Bürgerantrag – Situation Radverkehr und Fußverkehr an der Baustelle Scharnhorst-/ Buchenstraße

Antrag von Barbara Schneider vom 17.05.2026:

Stellungnahme der Polizei Bremen vom 20.05.2026 und 21.05.2026:

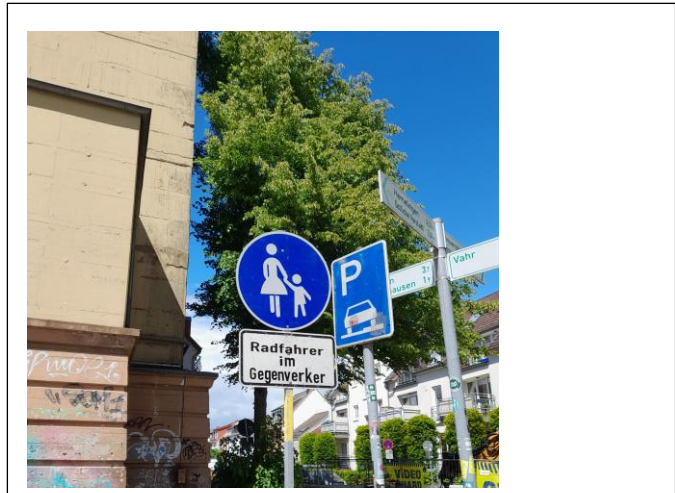
1) Bordenauer Ri. Loigny Gehwegbreite im hinteren Bereich

2) Bordenauer Ri. Loigny Radfahren erlaubt

3) Gegenrichtung: Vor entgegenkommendem Radverkehr wird gewarnt
Gehwegbreite tw. unter 1 m!

4) Andere Straßenseite (Tennisverein)

5) 1,25 Gehwegbreite. In der Kurve sind Unfälle programmiert, sie ist viel zu schmal für Radverkehr und Fußgänger, und sie ist nicht einzusehen,

6) Zumindest wird gewarnt...

Die notwendige Restbreite für einen gemeinsamen Geh- und Radweg betrage 1,50 Meter. Dieses Maß werde im Kreuzungsbereich Buchenstraße und auf der Seite der Sporthalle eingehalten. Die Polizei habe vor Ort die Breiten nachgeprüft und auf der gegenüberliegenden Seite eine Gehwegbreite von zum Teil nur 1,25 Meter festgestellt. Daher solle der Radverkehr dort künftig nicht mehr geführt und die Beschilderung entsprechend angepasst werden. Der stadtauswärtige Radverkehr sei gehalten, die ausgeschilderte Umleitungsstrecke über die Großgörschenstraße zu nutzen.

Die Umsetzung ist bereits erfolgt.

Weitere Beschilderungen, wie das VZ 254 (Radfahren verboten), lehnt die Polizei mit der Begründung einer Überregulierung ab. Kontrollen sollen stichprobenartig stattfinden.
